Oggetto: Osservazioni alla procedura di VAS/VInCA della Variante “Accesso Nord: mobilità sistemica e turistica” - variante n° 12 al Piano Regolatore Generale Comunale vigente di livello comunale ai sensi dell'articolo 63 sexies della L.R. 5/2007 - progetto “Cabinovia metropolitana Trieste – Porto Vecchio – Carso”.

Osservazioni al documento presentato dal Comune “Cabinovia metropolitana e ZPS – Esclusione del progetto dai divieti di cui al DM 17/10/2007 - Inquadramento della variante urbanistica e del progetto (Documento n. 19 aa Relazione Vinca e ZPS della documentazione del proponente)

Commenti al documento dell'ing. Fabio Lamanna di data 7/4/2023, "ALLEGATO 3 - Risparmio di Emissioni di CO2 in Atmosfera" (Documento 19 all. 3 della documentazione del proponente)

TS1_017004D0 Planimetria catastale aree di cantierizzazione linea Bovedo-Opicina e sostegni inseriti in zona F2*

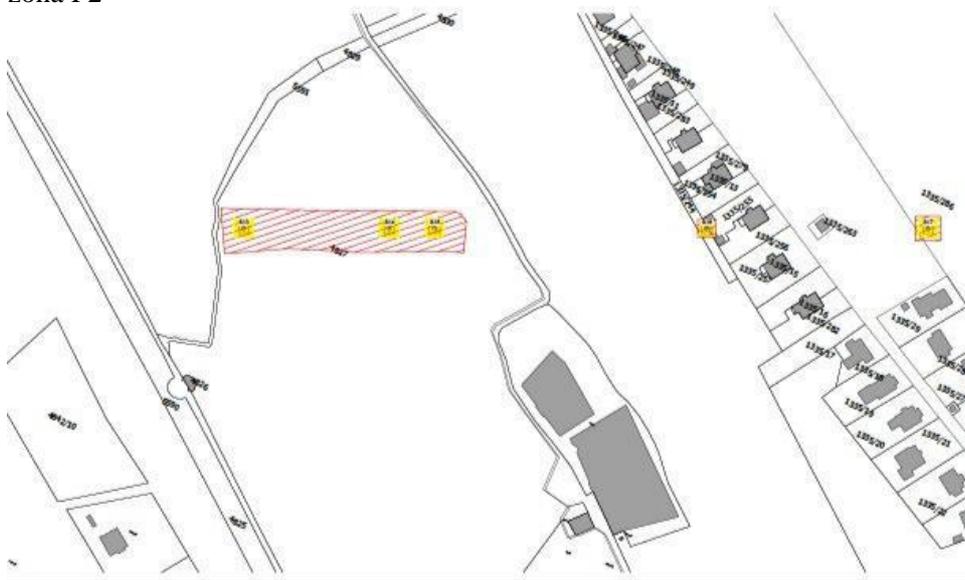
Nelle Tavole del progetto preliminare risulta che le aree F2* Corridoi ecologici saranno

interessate dai sostegni della cabinovia e da ampie aree di cantiere. La Variante non sembra comportare modifiche d'uso a questa sottozona. La localizzazione e il posizionamento dei sostegni e delle aree di cantiere come proposte nel progetto preliminare sono in contrasto con le prescrizioni d'uso del PRGC che individuano queste aree come corridoi ecologici.

Si ritiene pertanto che le valutazioni rispetto alle finalità di tutela delle aree identificate F2* - corridoi ecologici dal PRGC siano del tutto sottovalutate, in quanto la fase di cantiere, la realizzazione dei sostegni e la presenza dei cavi comporterà significative alterazioni dello stato dei luoghi a breve e lungo periodo, compromettendo la funzionalità ecologica cui la sottozona è stata destinata.

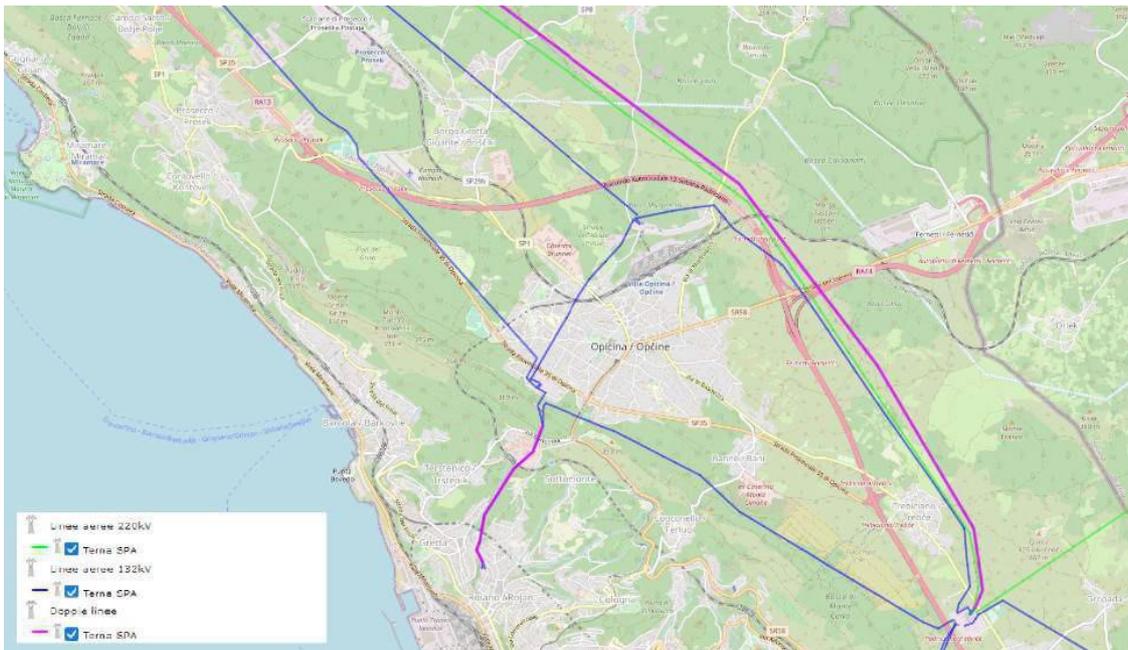
La zona carsica risulta percorsa in modo significativo da cavi aerei come da figura seguente. Si tratta di Linee aeree 220kv, 132 kv e doppia linea in direzione prevalentemente parallela alla linea di costa. L'infrastruttura costituirà un ulteriore ostacolo in direzione verticale in proseguimento della linea 132 kv che attraversa l'abitato di Opicina. Si può pertanto riscontrare un significativo effetto cumulativo sulle specie avifaunistiche in particolare migratrici, per le quali come illustrato nello Studio di incidenza l'area costiera e carsica è molto importante.

Si ritiene che per la stima del rischio di collisione e della conseguente valutazione del livello di significatività dell'incidenza, l'impatto cumulativo sull'avifauna doveva già essere sviluppata in questa fase.

1. Stazione di Opicina della cabinovia - estratto CTR Carta Tecnica della Regione FVG con evidenziata l'area apparentemente sub-pianeggiante

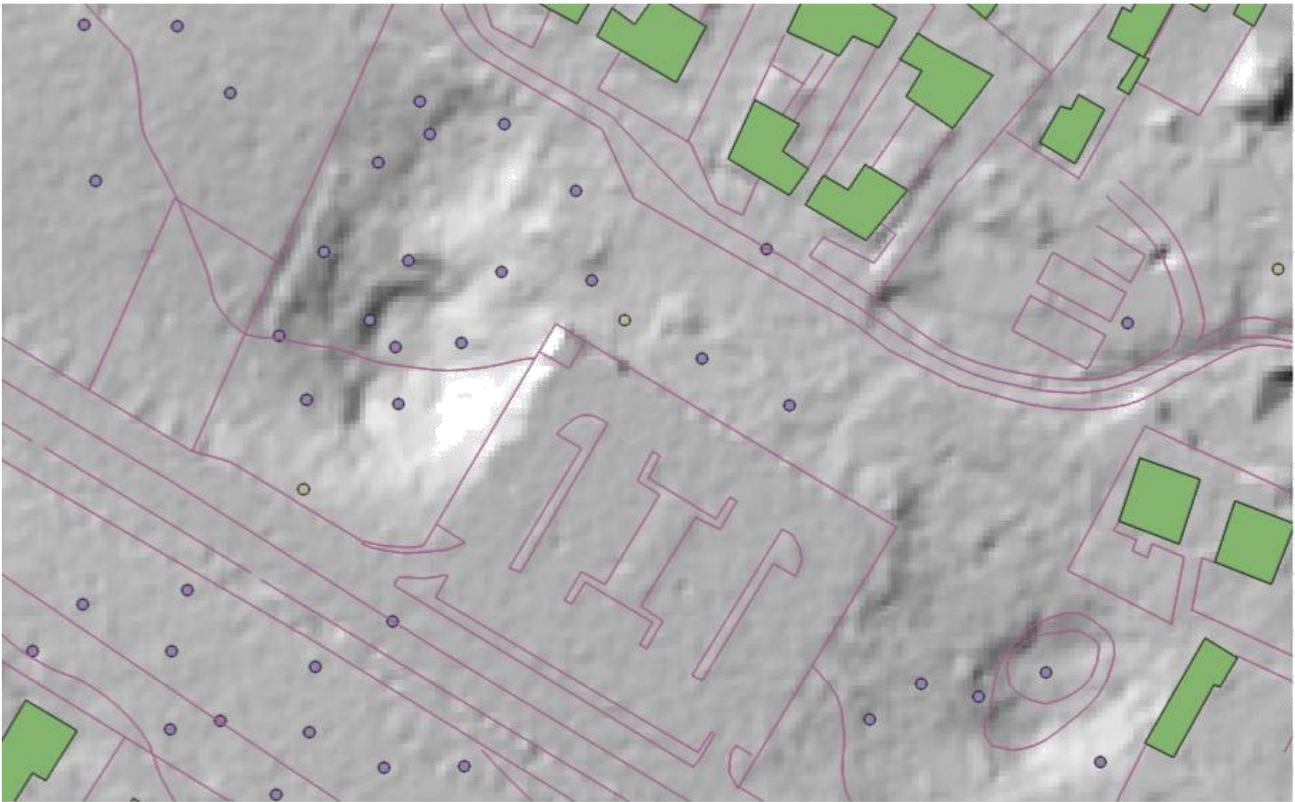
Pertanto non si spiega la scelta progettuale di posizionare la stazione della cabinovia ad Opicina, collocata in un terreno a fianco del parcheggio attuale, occupato da una nota dolina carsica, dove è anche prevedibile la presenza di possibili cavità. I progettisti hanno consultato soltanto la CTR cartografia tecnica regionale che erroneamente da anni riporta qui un'area sub-pianeggiante. Si allega pertanto di seguito un dettaglio dell'area interessata.
